改善箇所説明図

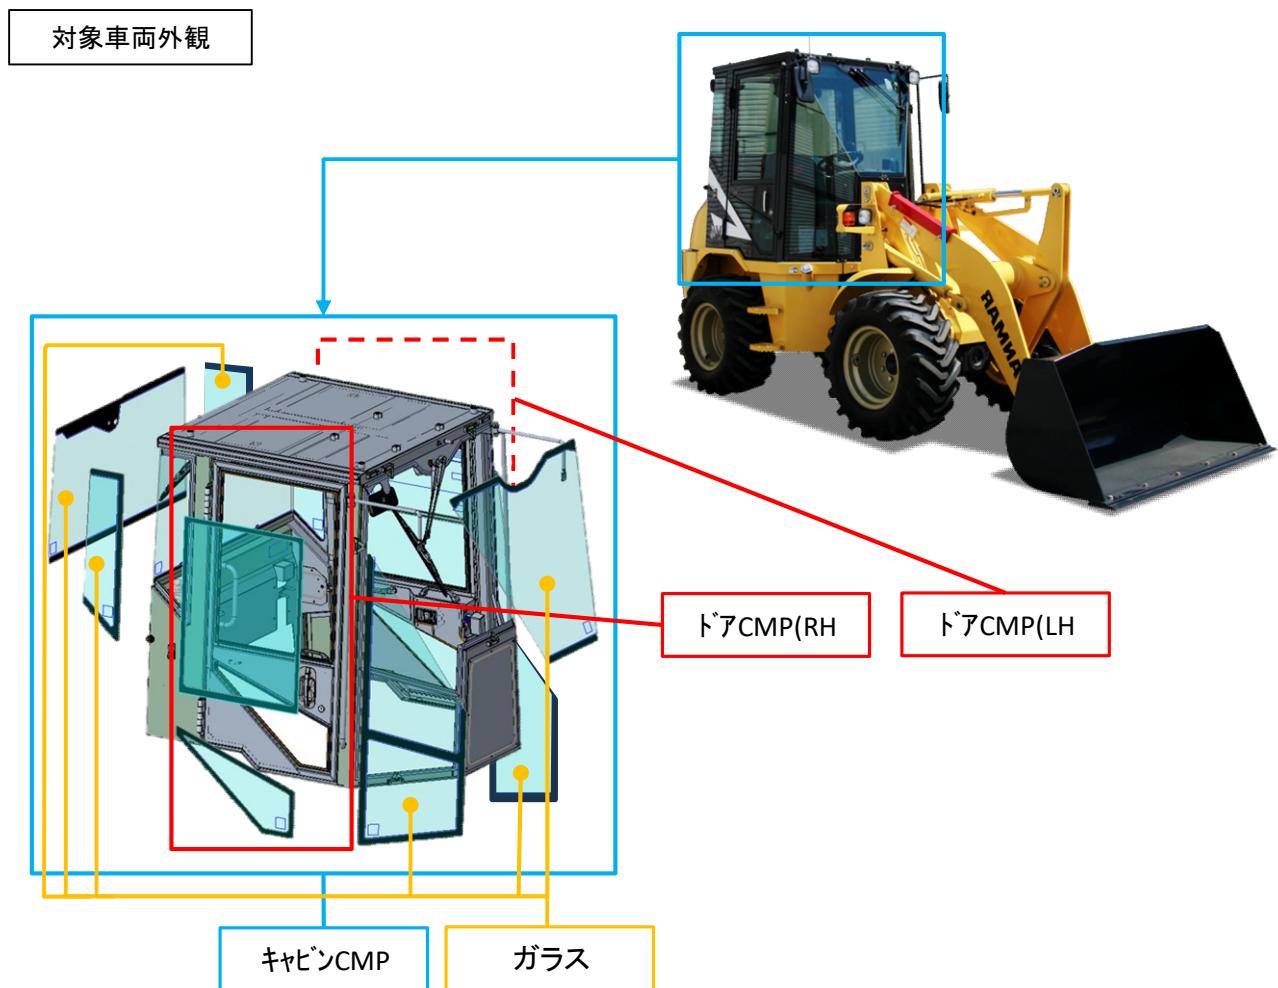
ショベル・ローダの前面、後面、および側面ガラスにおいて、誤った下塗り剤(プライマー)を使用したため、ガラスの接着力が弱い。そのため、経年により接着力が低下して接着が剥がれて車内に雨水等が浸入し、最悪の場合、ガラスが脱落するおそれがある。

全車両、対象機毎に以下の適切な措置を行う。
①キャビンを良品へ交換、もしくは新品ガラスへ交換
②左右ドアを良品へ交換

フロントフレーム左側支柱部にステッカーNo. 5740を貼り付ける。
